Diagram over

TOR MARS K3 AM/FM 220 V~

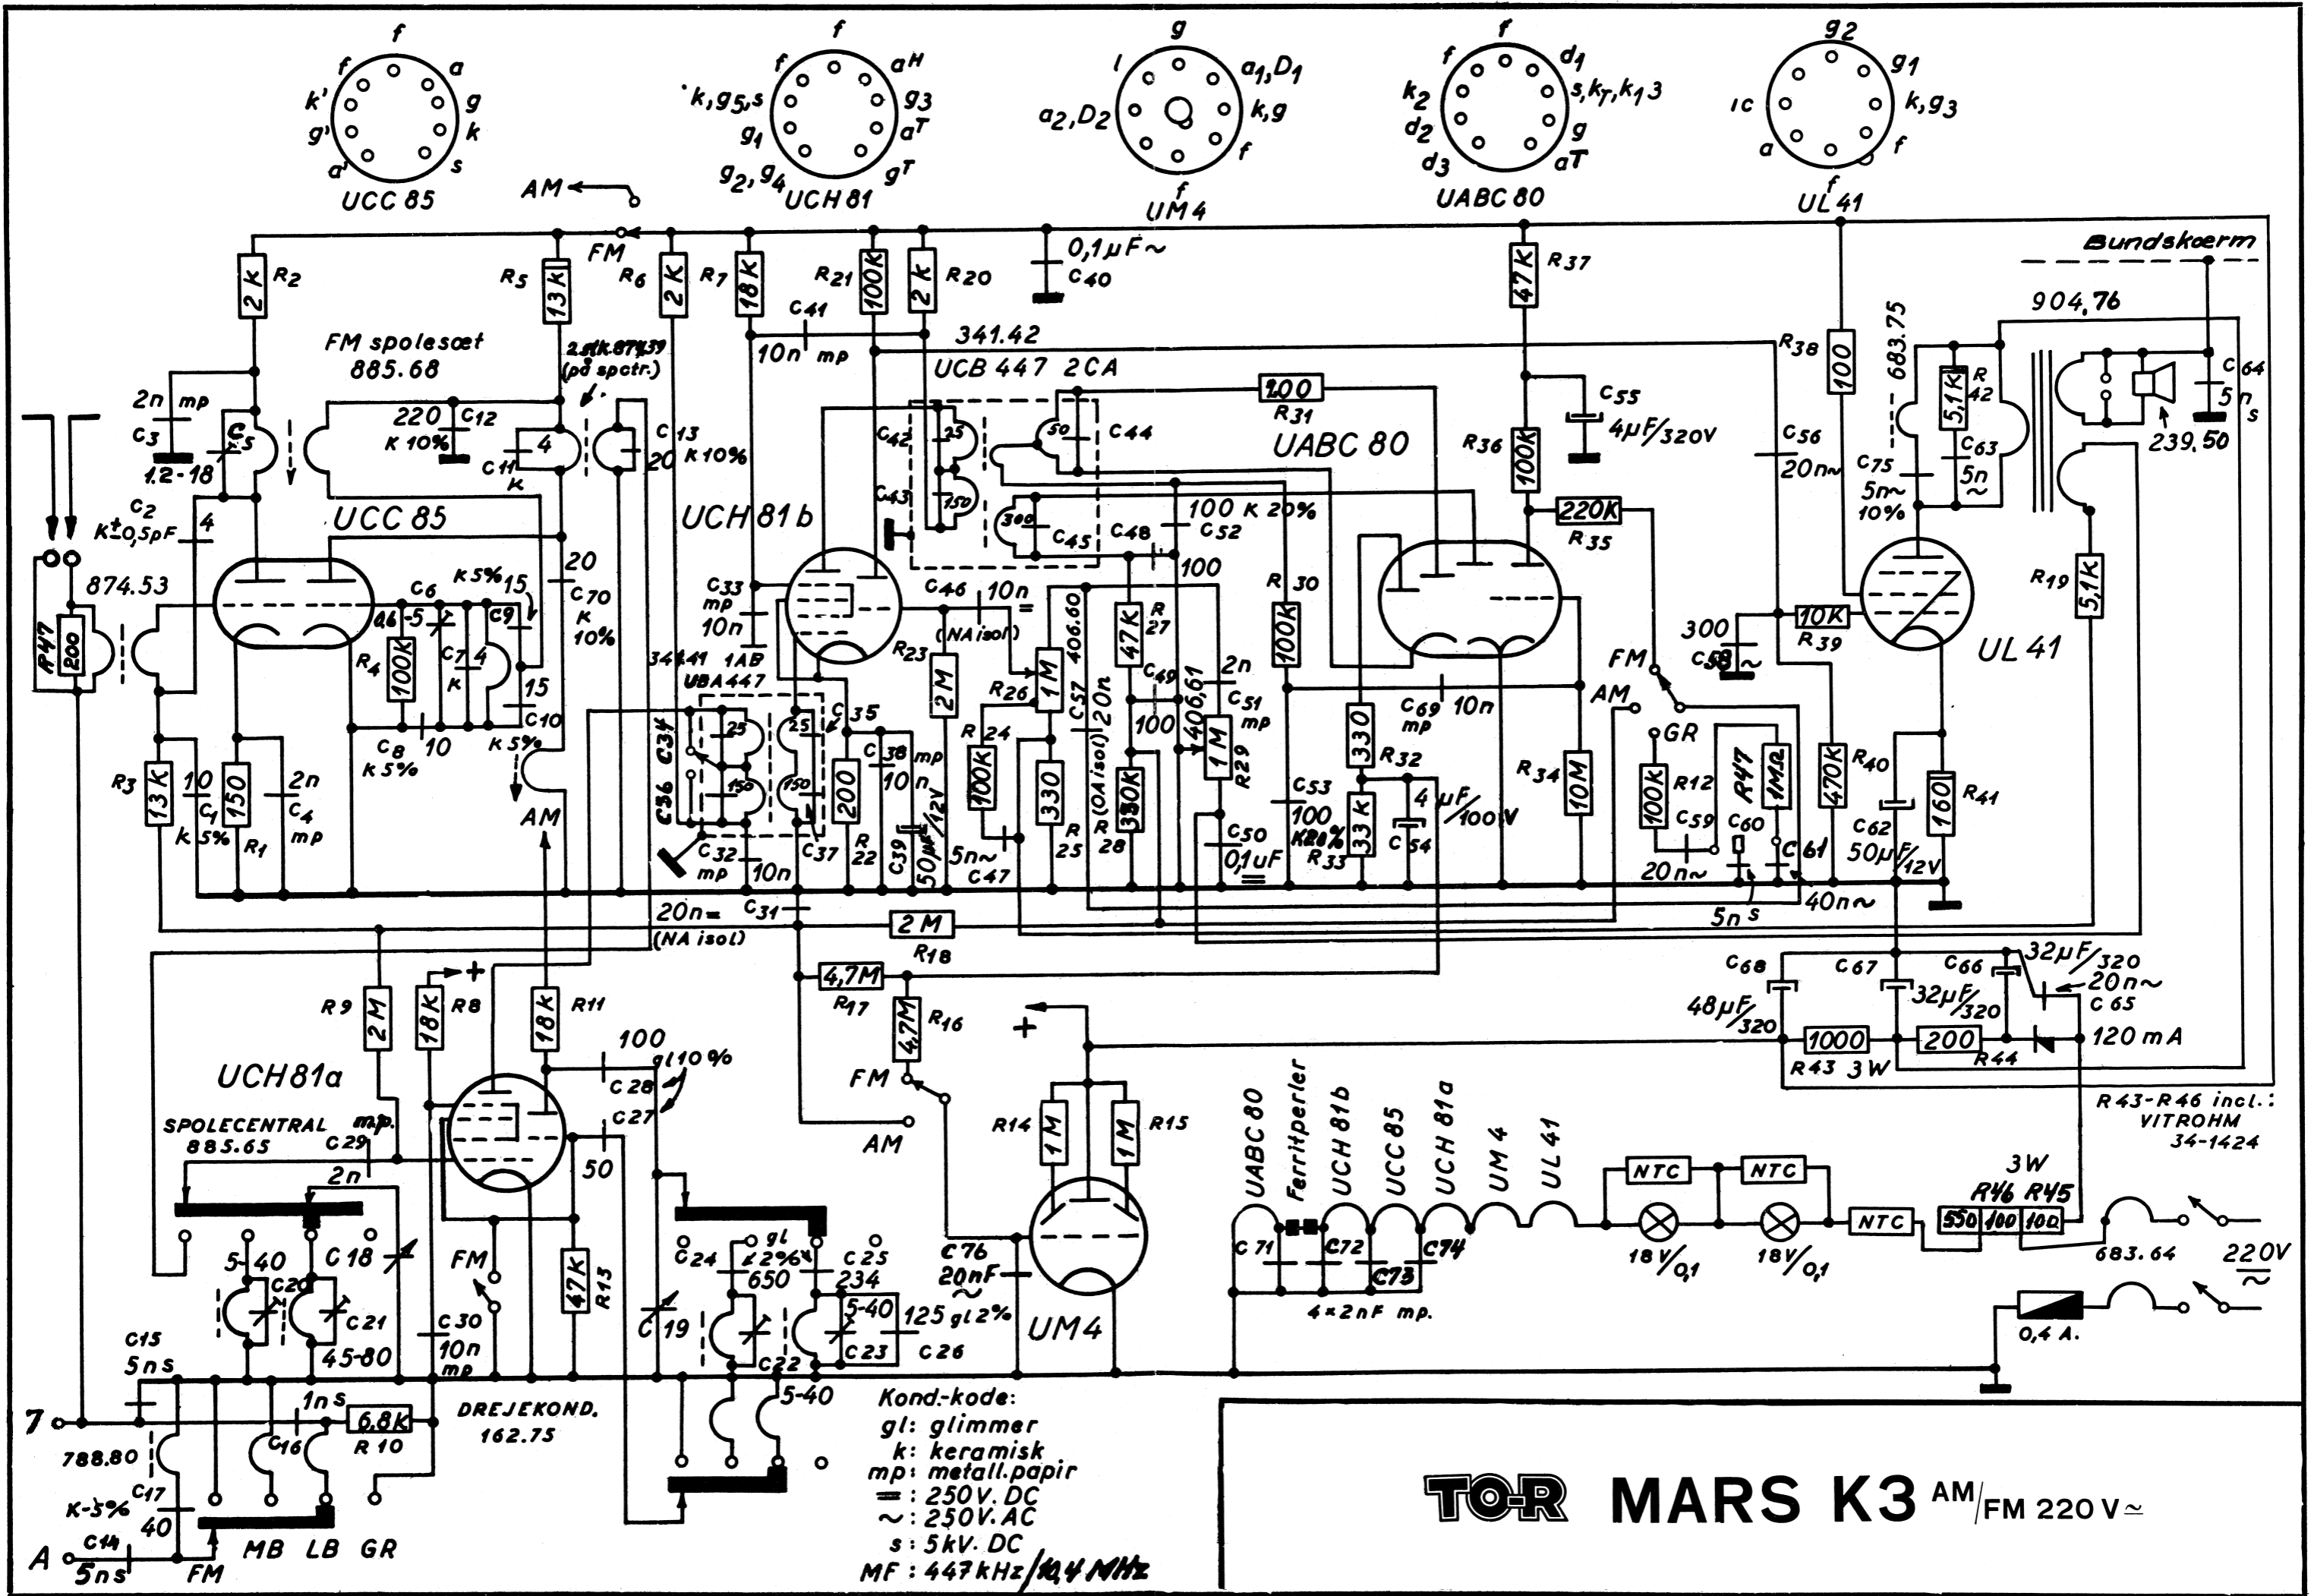
Blandt de fejl, der kan opstå i modtageren, kan nævnes følgende:

Brum: C 66 (10 nf) ændres til 47 nf.

Sikring (0,4 amp) Ved forlagsmodstand (34—1545) ændres to forbindelser, idet NTC-modstanden flyttes fra loddeflig nr. 3 fra bunden af modstanden til loddeflig nr. 4, og blå ledning fra loddeflig nr. 2 flyttes til loddeflig nr. 3.
